島根原子力発電所 2号炉 審査資料	
資料番号	EP-050 改 44(説 40)
提出年月日	令和 2 年 5 月 14 日

島根原子力発電所 2号炉

地震による損傷の防止 (コメント回答)

[上位クラス施設への下位クラス施設の波及的影響]

配管長さと貫通厚さの関係

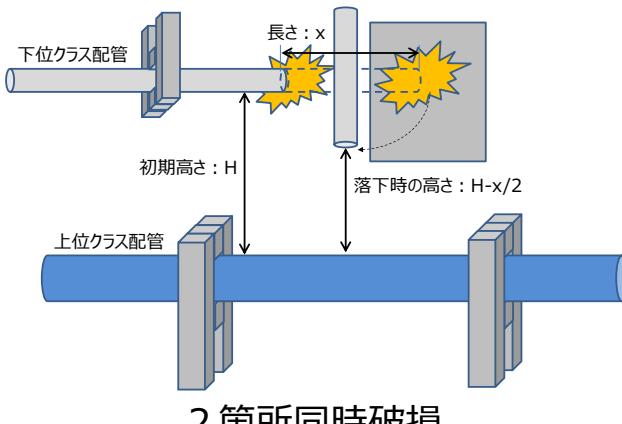
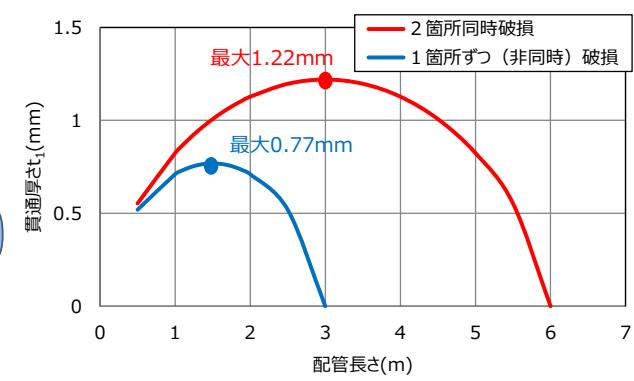
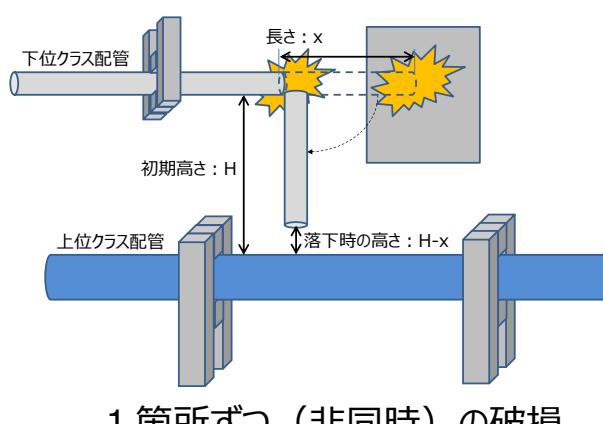
- 上位クラス配管径の1／4以下の小口径配管を波及的影響のある下位クラス配管の抽出対象から除外する方針について、既往知見や地震被災事例を踏まえて想定した損傷形態及び自由落下・衝突による影響を評価した数値解析に含まれる保守性を明確にし、さらに高エネルギー配管等の配管種別に応じた損傷形態及び落下形態も踏まえて、配管径のみによる除外の判断基準に含まれる保守性を説明すること。

- BRL式により、下位クラス配管の落下により上位クラス配管に貫通が生じないことを確認しており、当該評価は衝突方向、落下高さ及び配管長さに保守性を有している。

- 衝突する側の断面積が小さいほど保守的な評価となるため、下位クラス配管の衝突方向は配管軸方向とした。
- 配管2箇所の同時破損を想定しており、現実的に1箇所ずつ（非同時）の破損を想定した場合と比較すると、落下高さが大きくなることから貫通厚さの最大値は約1.5倍である。
- 配管長さは貫通厚さが最大となるように設定した。

大物搬入口の耐震対策工事概要

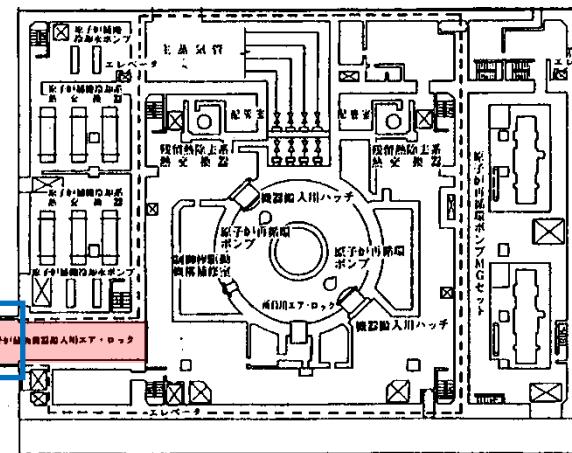
- 原子炉建物の大物搬入口について、耐震対策工事を行う方針に至った検討過程を示すとともに、当該工事が原子炉建物の機能や被ばく評価等へ与える影響を明確にした上で当該工事の妥当性を説明すること。

- ・原子炉建物の大物搬入口については、基準地震動 S s の増大に伴い、構成する部位の一部（原子炉建物外壁から張り出した躯体部分）が、その要求機能を満足するための耐震条件（許容限界）の目安値を超える見込みである。下表に耐震評価の概算を示す。
- ・下表の結果より、耐震補強が必要であるが、大物搬入口の耐震補強（原子炉建物外壁から張り出した躯体部分）は地下構造物との干渉や施工スペースが狭隘であることから施工上困難である。

- ・以上のことから、原子炉建物の大物搬入口については、その要求機能を満足するために、原子炉建物外壁から張り出した上部躯体を撤去し、外扉を新設する等の耐震対策工事を実施することにした。工事概要を右図に示す。
